至近のプラント状況や試験結果を踏まえた
実施計画Ⅲ 第1編 第18条, 第19条, 第25条の
変更について

2020年9月14日

東京電力ホールディングス株式会社

対象条文	適正化の概要
第18条 原子炉注水系	<原子炉注水> 注水量の確保：24時間以内の注水停止をLCOから除外 待機要求：専用D/Gを持つ系統に限定しない 注水量増加幅：1.0m ³ /h → 1.5m ³ /h に変更 <RPV/PCV温度> 温度を測定により確認できない場合には、温度を評価する
第19条 非常用水源	削除
第25条 格納容器内の不活性雰囲気維持機能	運転確認項目の一部変更 （窒素封入圧力の確認、窒素濃度の確認の削除）

3号機 RPV温度の計算結果（熱バランスモデル）

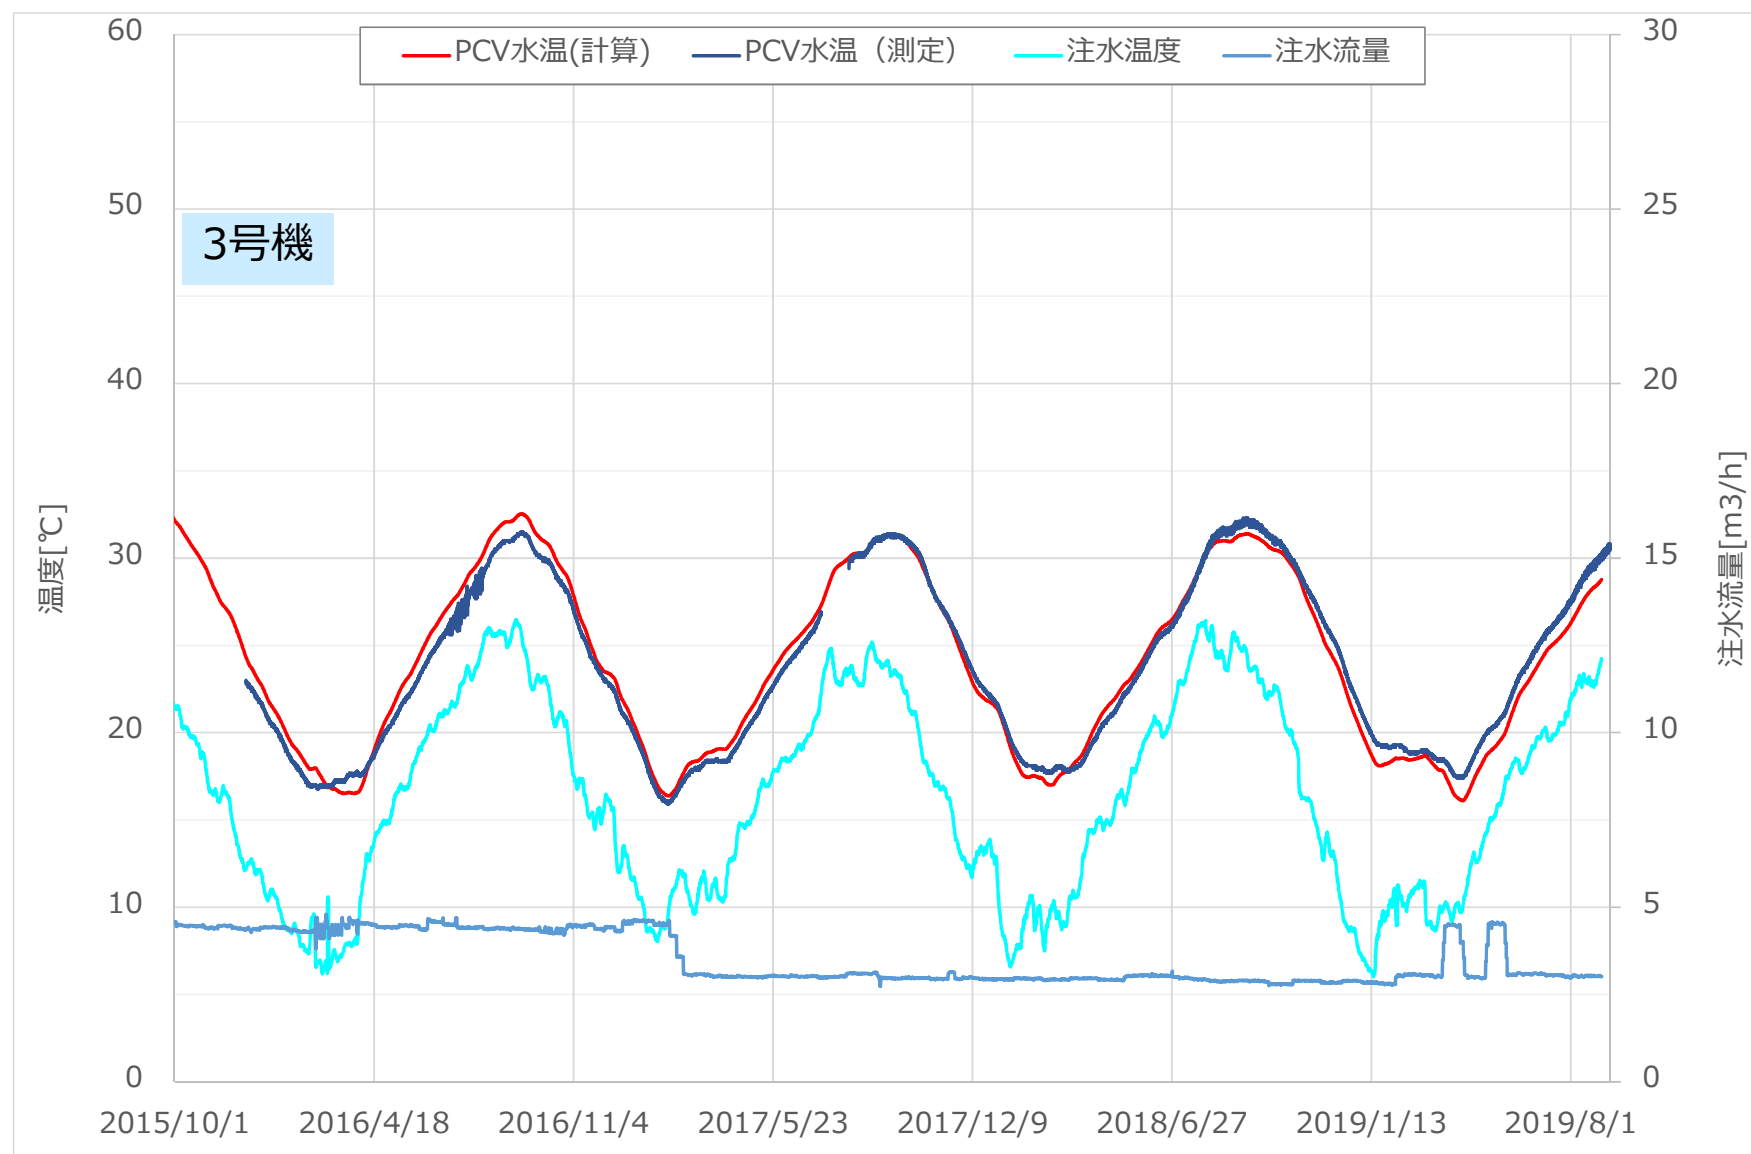
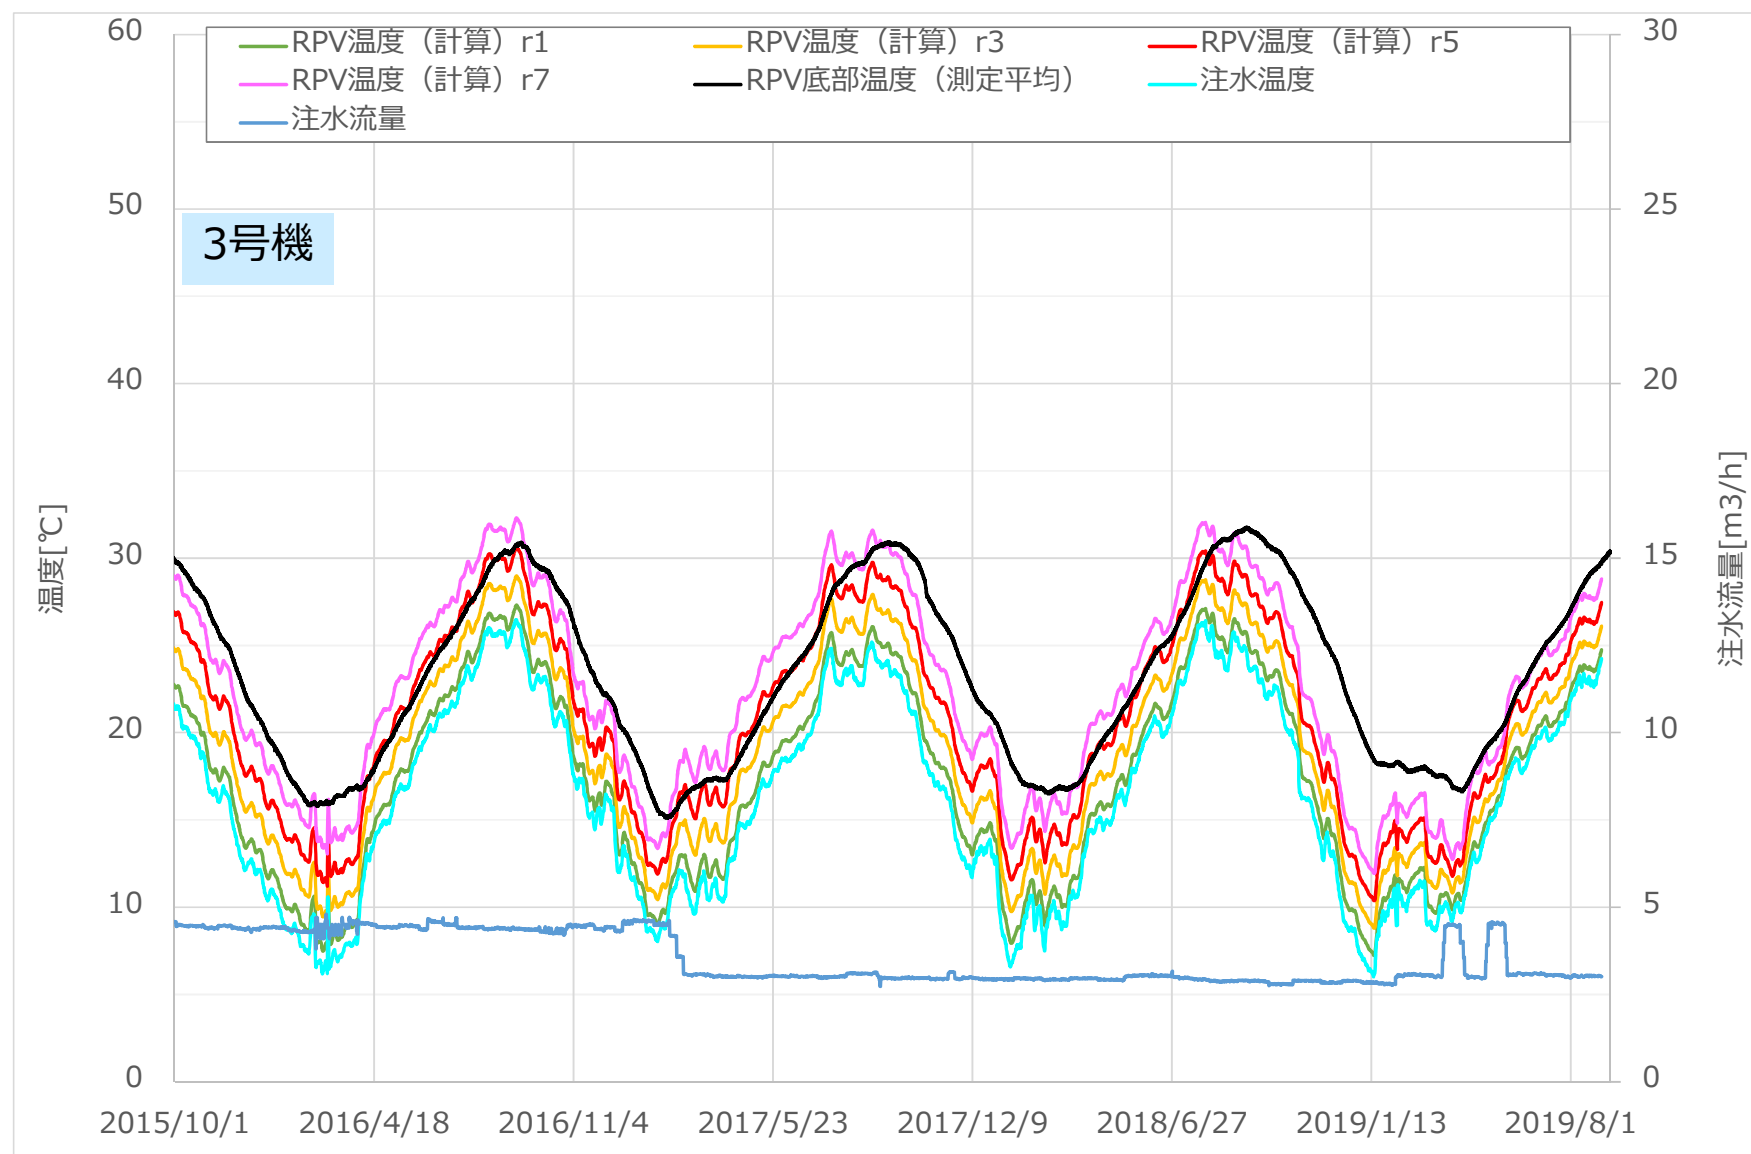
- 原子炉の冷却状態にかかるこれまでの検討や，データ蓄積に伴う知見拡充などにより，熱バランスモデルによる温度計算によって，RPV底部温度やPCV温度を概ね評価可能となってきた。
- 熱バランスモデルによる温度評価には，一定の不確かさはあるものの，以下のことから，RPV底部温度やPCV温度の運転上の制限を確認し，燃料デブリの残留熱を適切に除去していることの確認に適用可能である。
 - ① これまでの実績から，評価値と実測値の差分は，既設温度計の不確かさ（最大20℃以内）の範囲内であること。
 - ② 評価条件を適度に保守側に設定するなどにより，不確かさの影響を軽減すること。
- なお，注水停止中のRPV底部温度やPCV温度についても，注水停止試験の実績では，概ね評価の範囲内であったが，注水停止時の影響については不確かさが大きいことから，注水停止中については評価による温度確認は適用しないものとする。

- RPV/PCV温度が実測可能な状況では実測による温度確認を優先
- 注水停止中は温度評価は適用不可
- 温度確認が出来ない状況下で注水が停止した場合、24時間以内であってもLCO逸脱

(参考) 原子炉注水系の構成

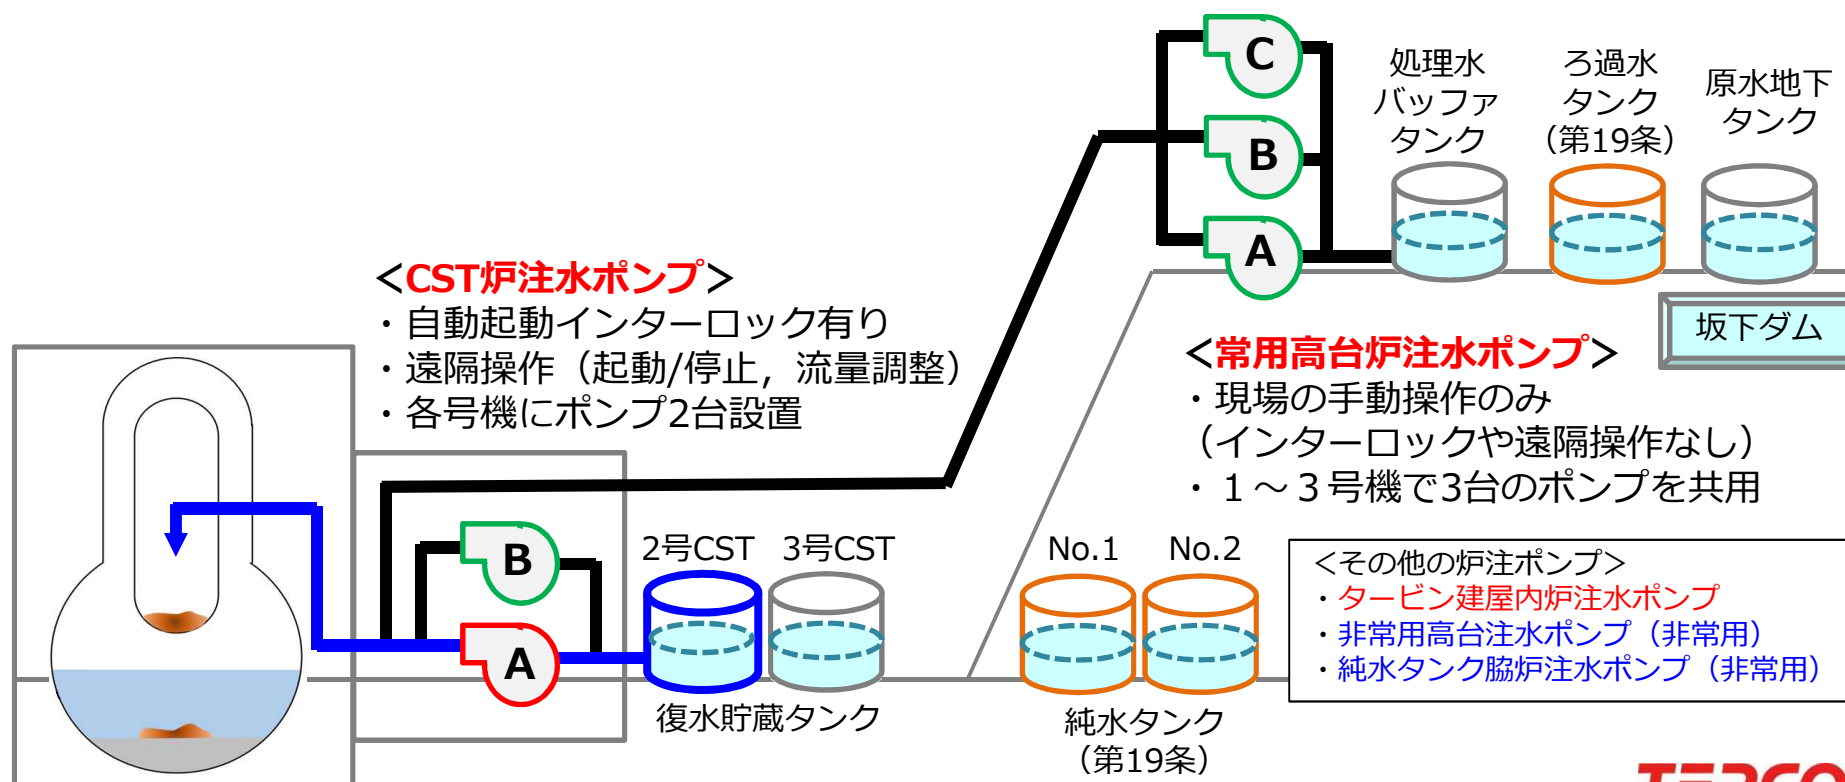
- 原子炉注水系の常用系は、事務本館海側駐車場に設置された**常用高台炉注水ポンプ** 3台（1～3号共用）、タービン建屋内に設置された**タービン建屋内炉注水ポンプ** 6台（各号機2台）及び**CST炉注水ポンプ** 6台（各号機2台）で構成する。
- 予備としては所内電源系統から独立した専用のディーゼル発電機（以下、D/Gという）から受電する**非常用高台炉注水ポンプ**の3台（1～3号共用）、純水タンク脇に設置され所内電源及び専用のD/Gの双方からの受電が可能な**純水タンク脇炉注水ポンプ** 3台（1～3号共用）の計6台で構成する。
